# 木塀図面 (1)

## 修正が必要な配置図・平面図

利用者番号 w1001 工事件名 ○○様邸木塀工事

# デッキ図面 (1)

配置図・平面図 S=1/100

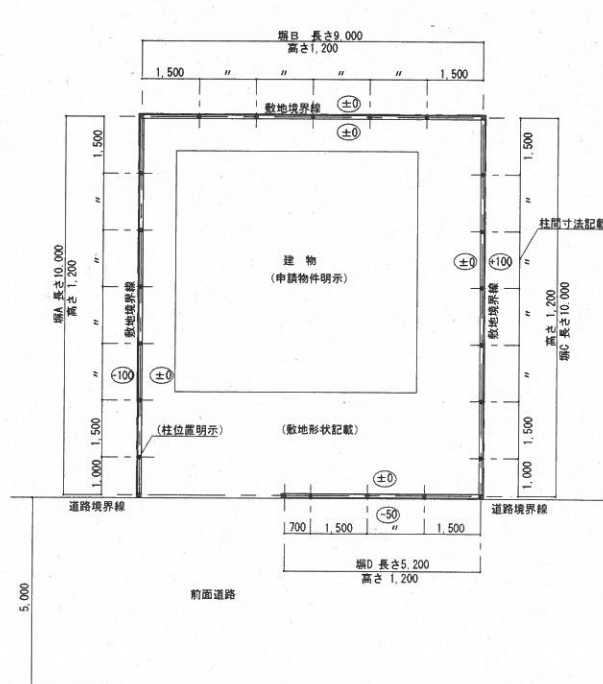
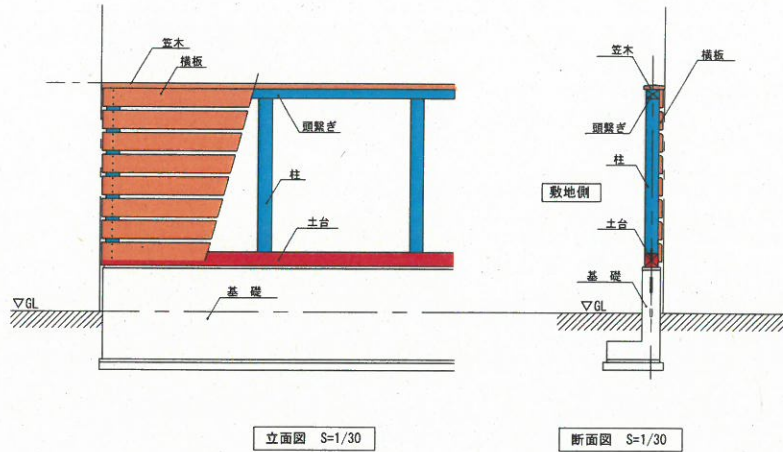
- ①建物の形状が記載されていない。(公募第5条対象となる施設にあたる)
- ②支柱位置が明示されていない。(公募第5条の材積と関係する)
- ③柱間隔の寸法線と柱本数が記載されていない。(同上)
- ④地盤面よりの高さの記載がない。(立面図、断面図との整合性)
- ⑤総延長の記載がない。(公募第5条のmあたりの材積と関係する)
- ⑥隣地との高低差の記載がない。(木塀の基礎の安全性の確認)

○塀A～Dの総長=10,000+9,000+10,000+5,200=34,200 (全長の記載)  
柱本数: 25本

### 修正が必要な立面図・断面図

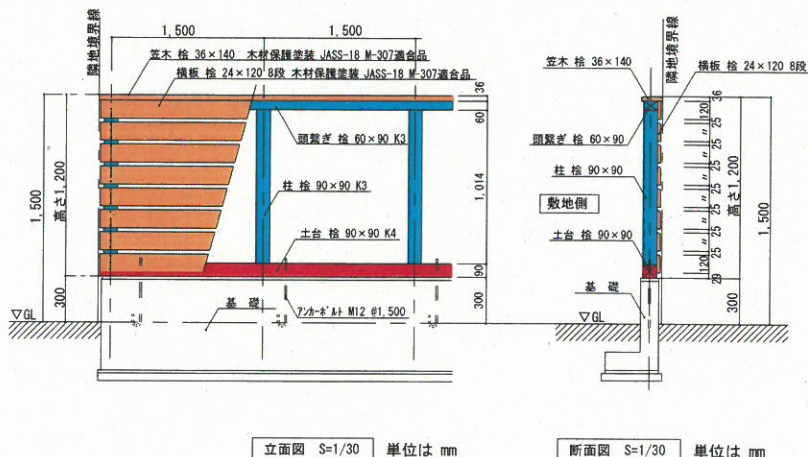
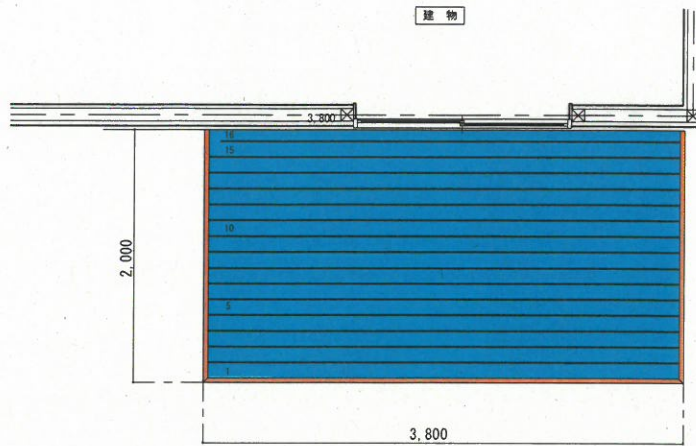
- ① 柱間隔の寸法線の記載がない
- ② 地盤面 (GL+) より笠木天端までの木塀の高さの記載がない
- ③ 地盤面より基礎の高さ+木部の寸法の記載がない
- ④ 木塀の材種、部材寸法の記載がない
- ⑤ 基礎の種類 (PC造・RC造・CB造) と木部の緊結 (アンカーボルト等) の図示がない
- ⑥ 木材の耐久性処理方法 (公募要領 別紙) の凡例と色付けがない
  - (1) 地際又は基礎に接する部分・・・K4、K4相当の注入処理したもの、AQ1種認証材
  - (2) 強度保持上重要な部位 (土台がある場合の支柱、縦板を受ける胴縁等)・・・K3、K3相当の注入処理したもの、AQ2種認証材
  - (3) 強度負荷の少ない部位 (目隠し等の板材)・・・木材保護塗料 (JASS18M-307適合品等)、AQ認証された屋外製品部材

※木塀の木部の高さのある施設には、斜材を取り付けた方が望ましい

- K4またはAQ1種認証材 (土台下にパッキン材を使用する場合も同じ)
- K3またはAQ2種認証材以上
- 木材保護塗料 JASS18-M307適合品 (K3またはAQ2種認証材に以上も可)

平面図(床伏図) S=1/30

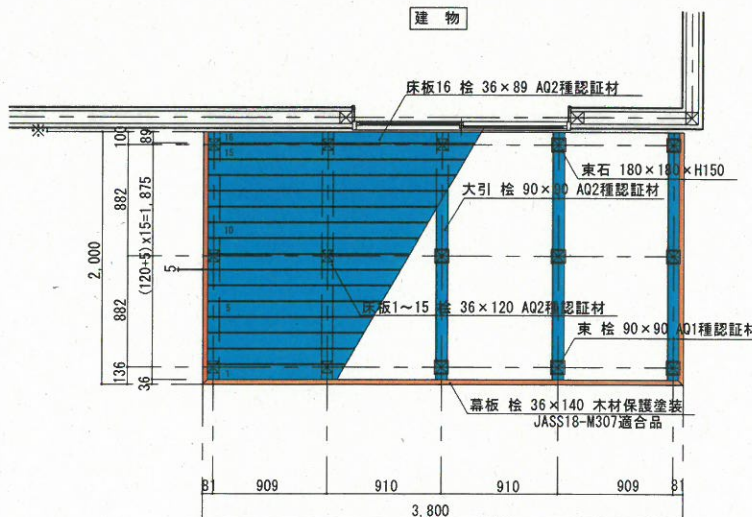
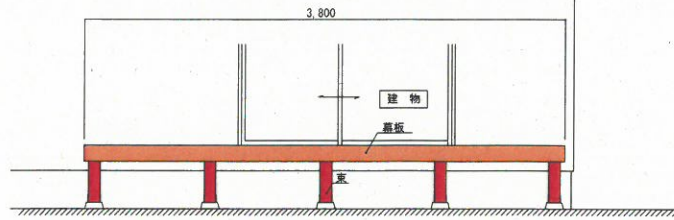
※配置図では可としますが、平面図では下記の事項を記載してください

- ① 束石、大引の位置及び間隔の寸法記載をしてください (材積が拾えません)
- ② デッキ材全ての材種、部材名部材寸法の記載をしてください (同上)
- ③ 各部材の長さの記載をしてください (同上)
- ④ 木材の耐久性処理方法 (公募要領 別紙) の凡例と色付けの記載をしてください
  - (1) 地隙又は基礎に接する部分 (束等)・・・K4、K4相当の注入処理したもの、A01種認証材
  - (2) 強度保持上重要な部位 (大引・床板等)・・・K3、K3相当の注入処理したもの、A02種認証材
  - (3) 強度負荷の少ない部位 (幕板等)・・・木材保護塗料 (JASS18M-307適合品等)、A0認証された屋外製品部材

※デッキ部分は建物と一体としないこと。

- K4またはA01種認証材
- K3またはA02種認証材以上
- 木材保護塗料 JASS18-M307適合品  
(K3またはA02種認証材以上も可)

### 修正が必要な立面図・断面図

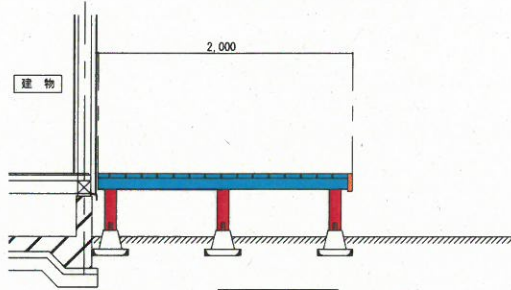
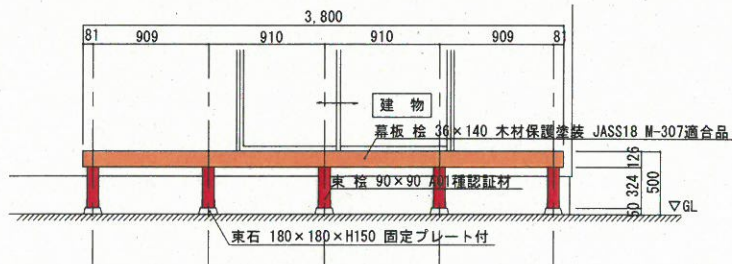
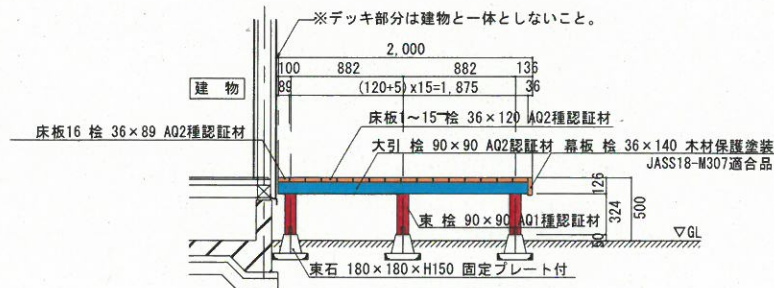
- ① 東石、大引の位置及び間隔の寸法記載をしてください (材積が拾えません)
- ② デッキ材全ての材種、部材名部材寸法の記載をしてください (同上)
- ③ 各部材の長さの記載をしてください (同上)
- ④ 木材の耐久性処理方法 (公募要領 別紙) の凡例と色付けの記載をしてください
  - (1) 地際又は基礎に接する部分 (東等)・・・K4、K4相当の注入処理したもの、AQ1種認証材
  - (2) 強度保持上重要な部位 (大引・床板等)・・・K3、K3相当の注入処理したもの、AQ2種認証材
  - (3) 強度負荷の少ない部位 (幕板等)・・・木材保護塗料 (JASS18M-307適合品等)、AQ認証された屋外製品部材

- K4またはAQ1種認証材
- K3またはAQ2種認証材以上
- 木材保護塗装 JASS18-M307適合品  
(K3またはAQ2種認証材以上も可)
